改善箇所説明図

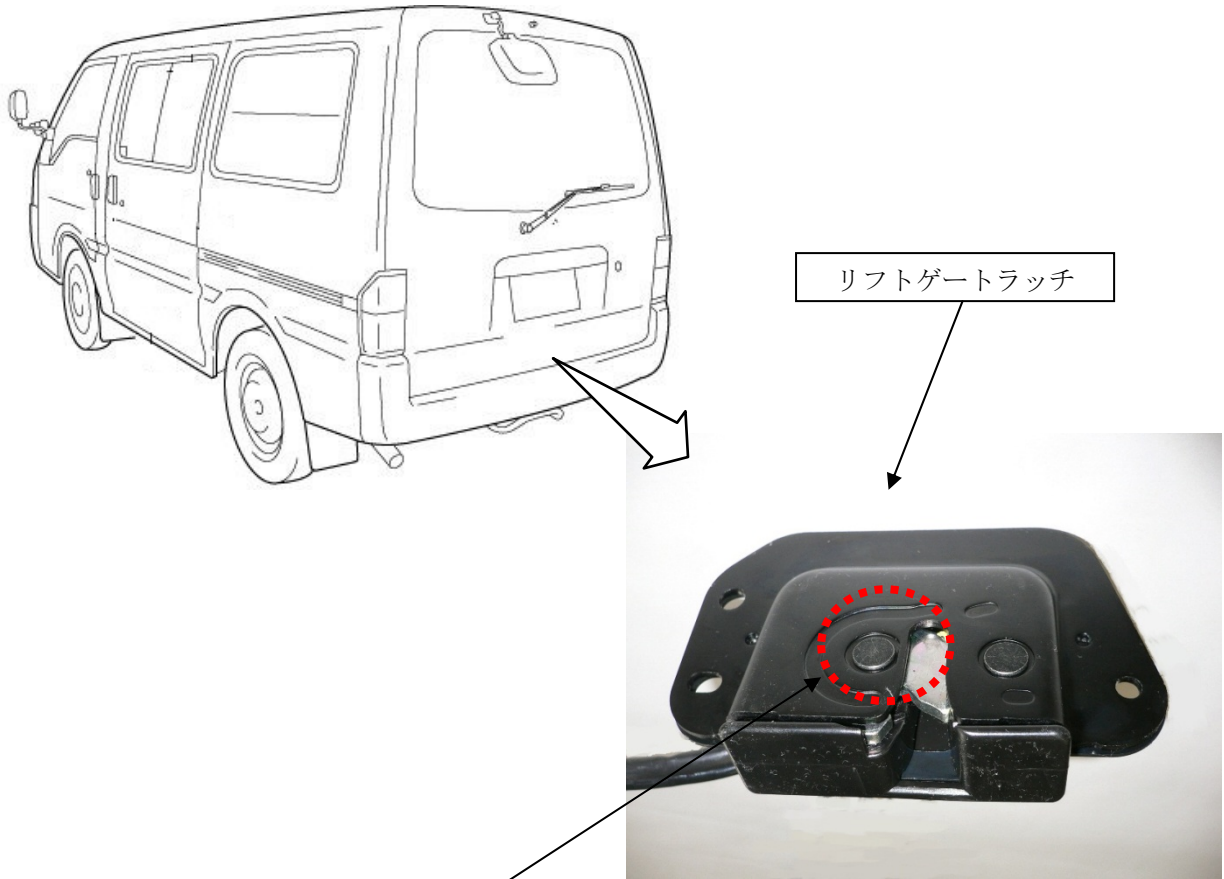
基準不適合箇所

リフトゲートのラッチにおいて、製造不良により当該ラッチ内部の部品寸法が不適切なため、ロック機構が正常に作動せず、リフトゲートが完全にロックしないことがある。そのため、最悪の場合、走行中にリフトゲートが開くおそれがある。

改善の内容

当該リフトゲートラッチを良品と交換する。
